AGRALE	ALTERAÇÃO DE ENGENHARIA INTRODUZIDA NA LINHA DE MONTAGEM	N.º 082

Código dos produtos:		8015.100.001.00.7	TRATOR 5065.4	
			COMPACT

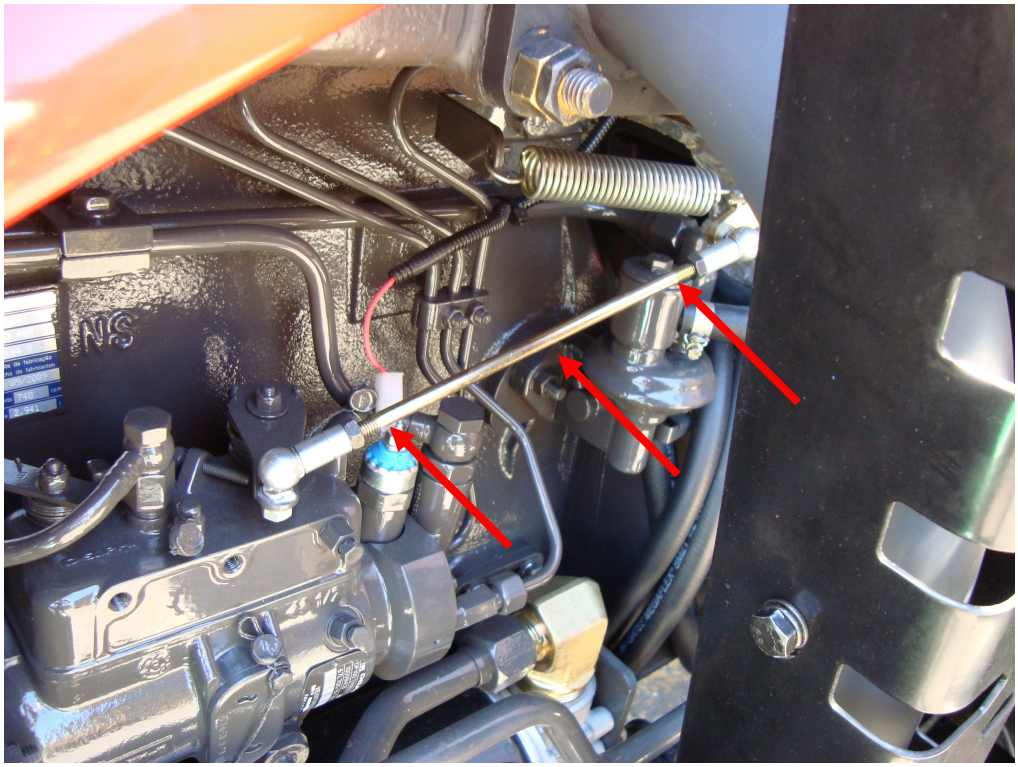
SAI:

CÓDIGO	DESCRIÇÃO	QNT	Estágio	Esgotar	
				Sim	Não
8015.114.013.00.6	HASTE ROSCADA	01	10°		X

ENTRA:

CÓDIGO	DESCRIÇÃO	QNT	Estágio
8015.114.011.00.0	HASTE ROSCADA	01	10°

OBSERVAÇÕES: IMPERATIVO TÉCNICO PARA EVITAR INTERFERÊNCIA DA HASTE DO ACELERADOR COM A TUBULAÇÃO DE COMBUSTIVEL.
